ИНФОРМАЦИОННОЕ ПИСЬМО СРЗиА
ЦДУ ЕЭС СССР № 63
от 3 декабря 1982 года

О выходных цепях первой команды приемника ВЧТО (АНКА), используемой для телеускорения или телеотключения с запретом АПВ.

Вариант 1.

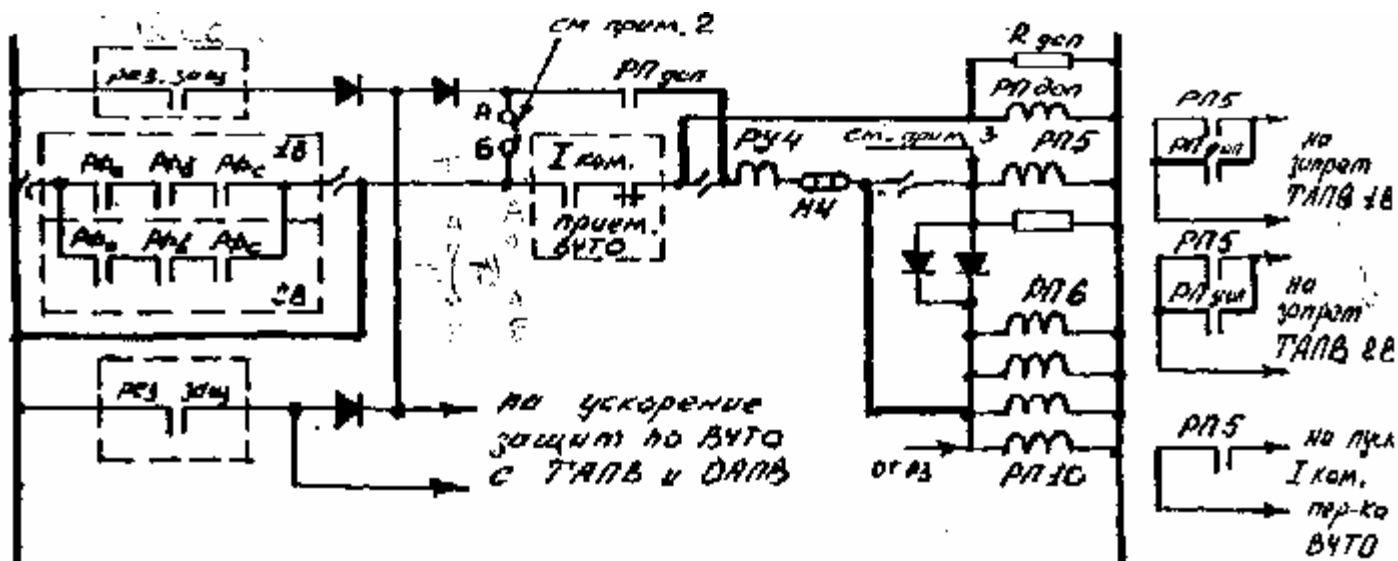
Для устранения всех вышеуказанных недостатков предлагается в существующих устройствах резервных защит линий 330-750 кВ выполнить реконструкцию цепей 1-х команд приемников ВЧТО (АНКА) согласовано прилагаемому чертежу, установив дополнительное промежуточное реле Рпдоп. типа РП-222 на $U_{ном} = 220$ В.

В усовершенствованной схеме отсутствуют контакты реле фиксации отключения выключателей в цепях контроля первой команды ВЧТО (АНКА), используемой для телеотключения, разделены цепи приема и пуска первых команд ВЧТО (АНКА), а также обеспечивается прохождение сигнала 1-й команды ВЧТО (АНКА) на запрет ТАПВ после отключения выключателей линии и возврата ее резервных защит.

Первый вариант является универсальным и может применяться при использовании 1-й команды приемника ВЧТО(АНКА) как для телеотключения, так и для телеускорения резервных защит.

1. Изменения показаны утолщенными линиями.
2. Для варианта 1 - перемычку АБ установить только при использовании I команды для телеотключения, при использовании I команды для телеускорения защиты - перемычку АБ - снять. Для варианта 2 - перемычку АБ не устанавливать.
3. От устройств РЗ и ПА (УРОВ, ЗНР, АПН и др.) на отключение линии с запретом ТАПВ.

Вариант 2.

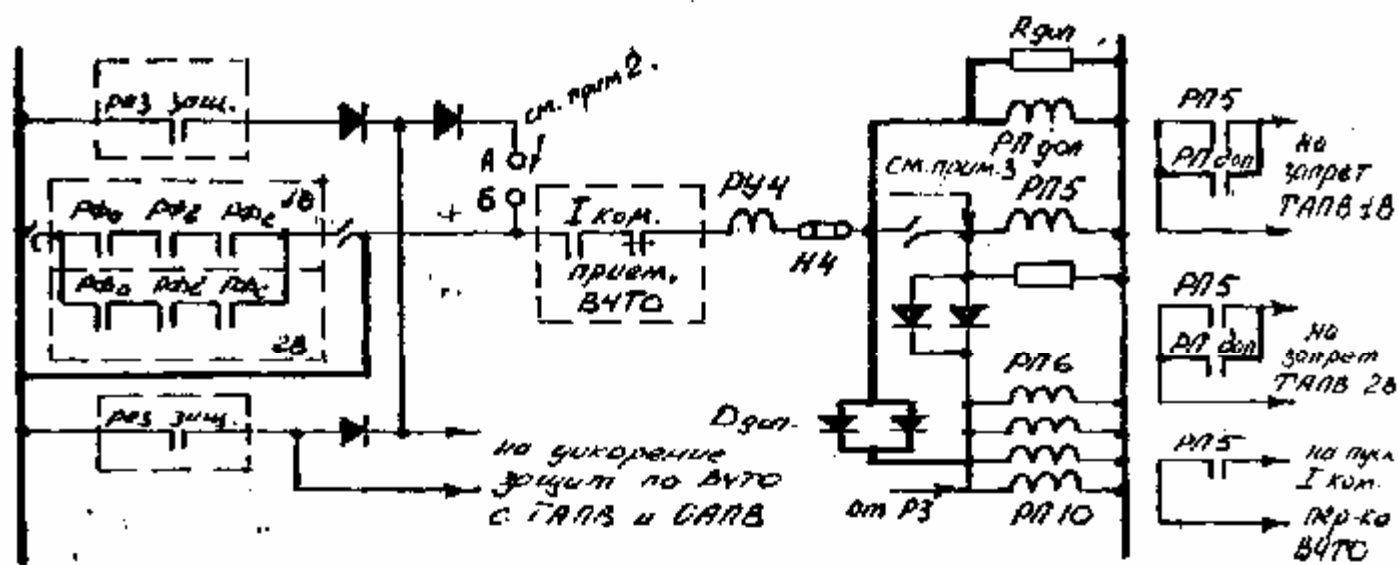
Второй вариант может применяться при использовании 1-й команды приемника ВЧТО (АНКА) только для телеотключения, когда при этом необходимо исключить замедление отключения от 1-й команды приемника ВЧТО (АНКА), создаваемое за счет каскадности действия дополнительного промежуточного реле.
